Frá: Ólöf Harðardóttir <olof@uua.is>
Sent: 15. apríl 2019 16:11
Til: USK Skipulag
Afrit: Harri Ormarsson; Erna Hrönn Geirsdóttir; Björgvin Rafn Sigurðarson; Glóey Helgudóttir Finnsdóttir
Efni: Tilkynning um stjórnýslukæru 25/2019
Viðhengi: 15.4.2019 - Kæra til UUA vegna M17 108 R.pdf - (Ó.H.).pdf

KÆRA TIL ÚRSKURÐARNEFND UMHVERFIS- OG AUÐLINDAMÁLA
VEGNA HÖFNUNAR BYGGINGAFULLTRÚANS Í REYKJAVÍK Á UMSÓKN UM
BREYTINGU Á ÞAKI MELGERÐIS 17,108 REYKJAVÍK. MÁL NR. BN55129

UMSÖGN

Varðar: Melgerði 17 – umsókn um byggingarleyfi

Mynd 2. Melgerði 17 – séð frá götu

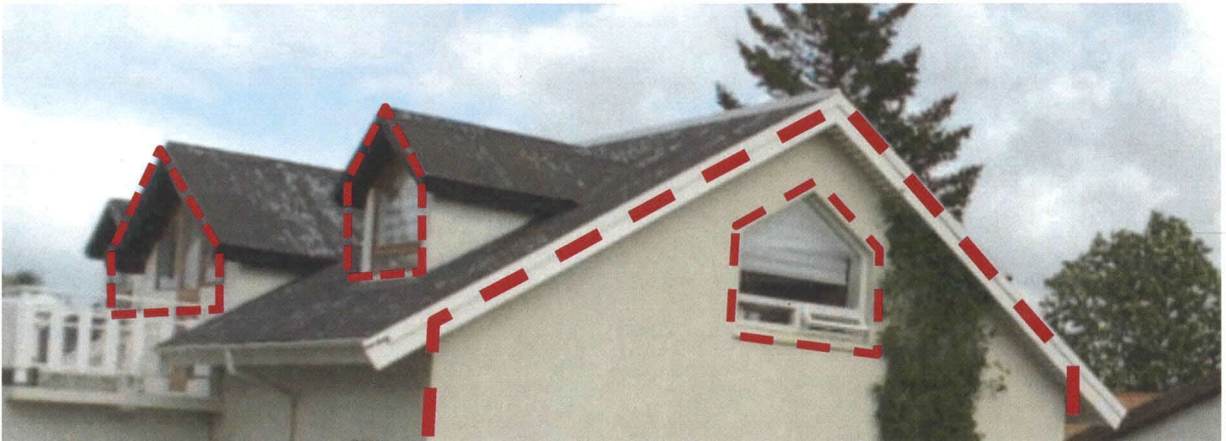
Mynd 3. Dæmi um sterkan heildarsvip húss og auðmjúkan byggingarstíl Smáibúðarhverfisins má lesa í fíngerðum útbyggðum kvistformum húss við Melgerði 17 er sækir útlit og lögun í þakgerð hússins sem er endurtekið í formi gafglugga. Gafgluggann mætti hæglega kalla *icon* eða tákmynd hverfisins. Gafglugga þessum verður einnig kastað fyrir rétthyrndan nútímalegan glugga skv. uppdráttum hönnuðar.

Mynd 5. Melgerði 17 – stækkun samkvæmt teikningum Kjartans Sveinssonar frá 1969. Suðurhlið skv. upp uppdráttum ARKITEO 25.01.2019 til hægri

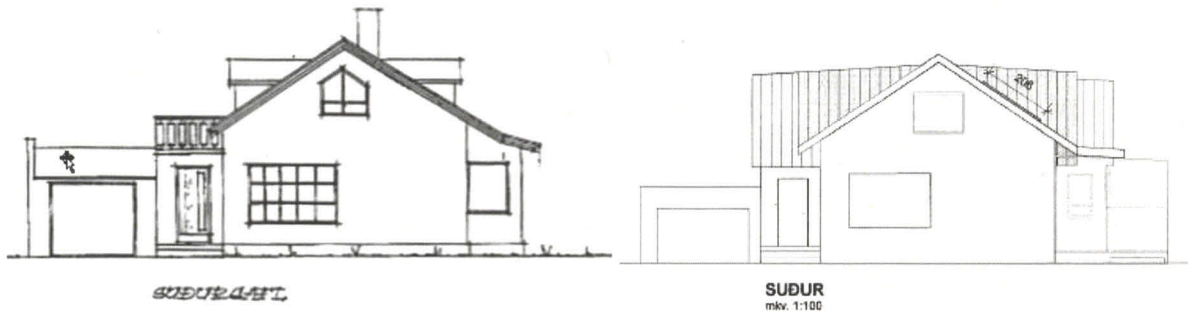
Undir lok 7. áratugarins var húsið stækkað umtalsvert á baklóð eftir teikningu Kjartans Sveinssonar. Nálgun Kjartans ber með sér næmni og tilfinningu á hlutföllum og eðli upphaflegs húss; viðbyggingin stallað fínlega við upprunalega byggingu svo vart má sjá að húsið hafi yfirleitt verið stækkað.

Mynd 8. Melgerði 17 – tillaga að stækkun þakkvista skv. uppdráttum ARKITEO 25.01.2019

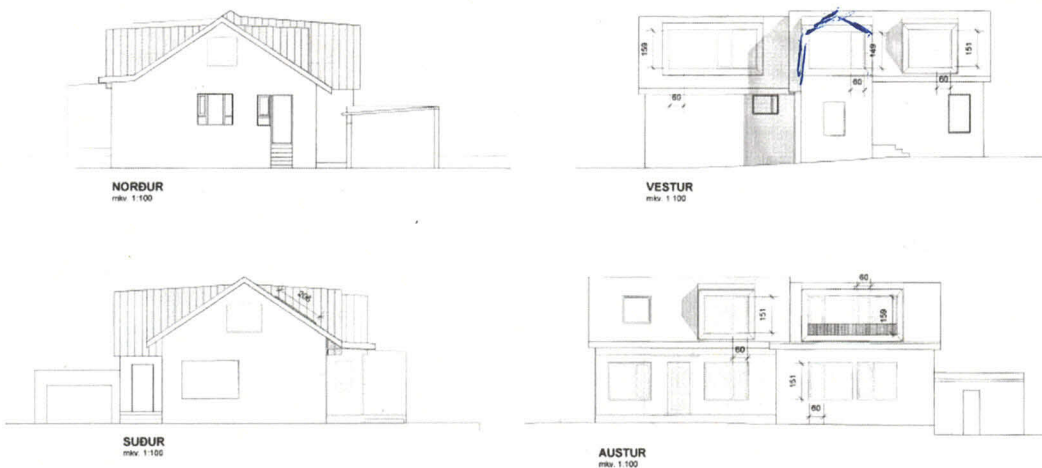
Tillaga sú sem umsóknin byggir á ber engin merki þeirra gilda sem að ofan greinir, hvort heldur í upprunlegri byggingu né viðbyggingu. Kvistir bera húsið ofurliði, af svo miklu alefli að nær væri að tala um heila nýja aukahæð ofan á núverandi grunnhæð; viðbótin sligar með öllu svip hússins áþreifanlega mikið, svo ekki sé tekið sterkar til orða, og er langt frá því byggðarmynstri sem er til staðar á þessum reit.

Mynd 9. Tillaga að þakbreytingu skv. innsendum uppdráttum, 12.08.2018 til vinstri og 25.01.2019 til hægri

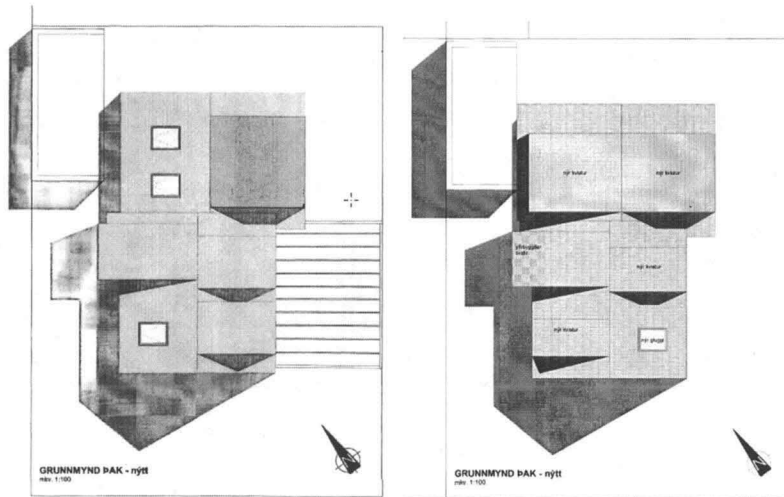
Það er ofmælt að halda því fram að um *mismunandi* tillögur sé að ræða - efnislega er form kvistanna hið sama, eins meðferð og framgangsmáti. Á fundinum kom skýrt fram neikvæð afstaða embættisins. Í tillögunum þremur skipti hönnuður út kvistum og þakluggum á víxl:

Sjá má að kvistum fjölgar um einn í seinni tillögu, úr fjórum í fimm og þakluggum fækkar. Í millitíðinni barst sem fyrr segir undirrituðum með tölvupósti tillaga (samanburður við uppdr. 12.08.2018) þar sem reynt var að koma til móts við óskir embættisins, skv. orðum hönnuðar í tölvupósti þ.23.10.2018: *Nú er ég búinn að minnka kvistana mjög mikið. Vona að þér líki þetta og getir samþykkt þessar breytingar.*

Mynd 10. Tillaga dags.

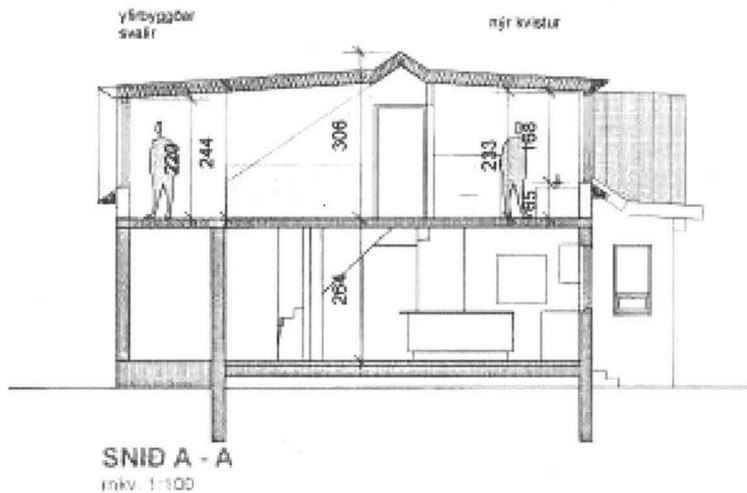
23.10.2018 – fjöldi kvista og þaklugga er sá sami en bæði er dregið nokkuð úr stærð auk þess sem kvistum og þakluggum er víxlað. Sneiðmyndir sýna hinsvegar óverulegan mun á tillögum.
